## ① ルート番号について

## ② 国道112号(山形中山道路区間)について

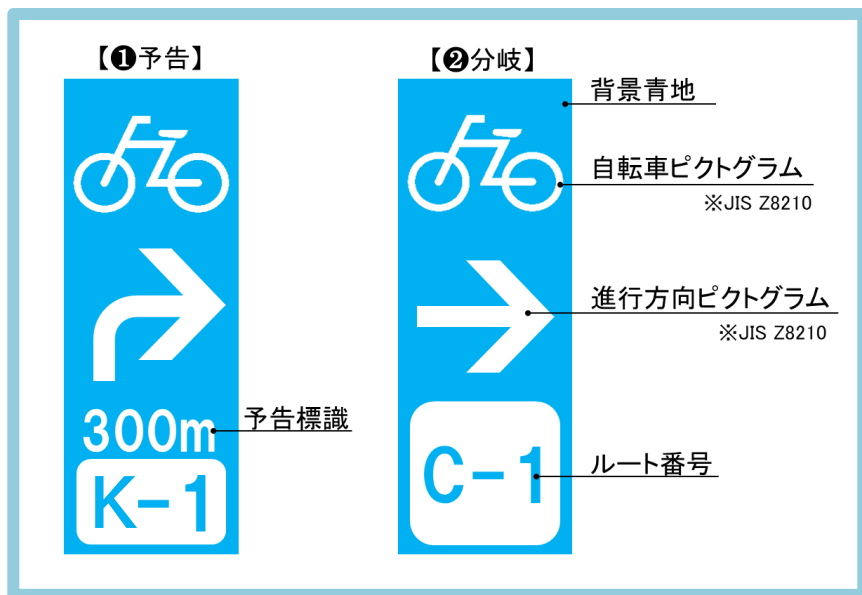
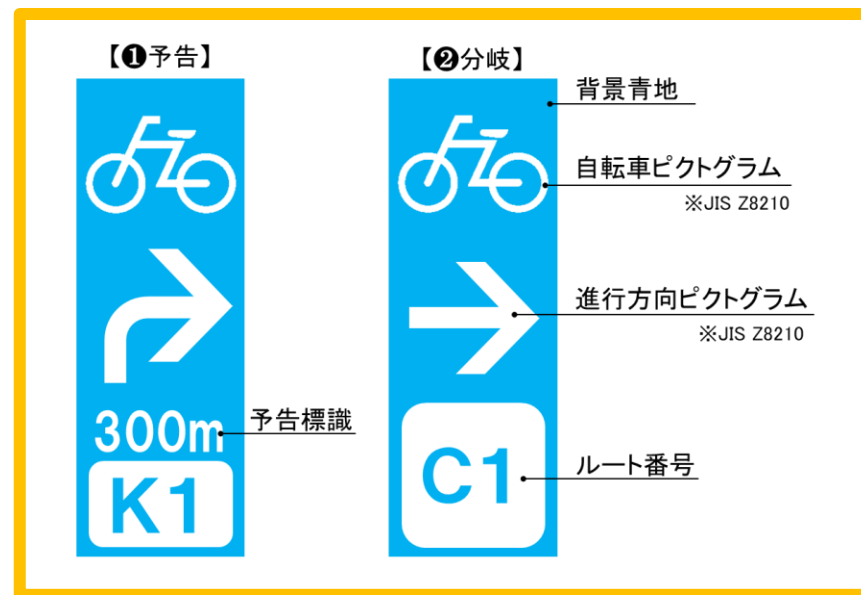
国内外からサイクリストを呼ぶということで、標識はわかりやすさが重要と思われる。原案では、K-1などという表示となっているが、このハイフンがなければ、もっと見やすくなるのではないかと思う。

K-1やC-1などハイフン付きの番号を見直し、ハイフンを除いたK1、C1というルート番号で整理した。
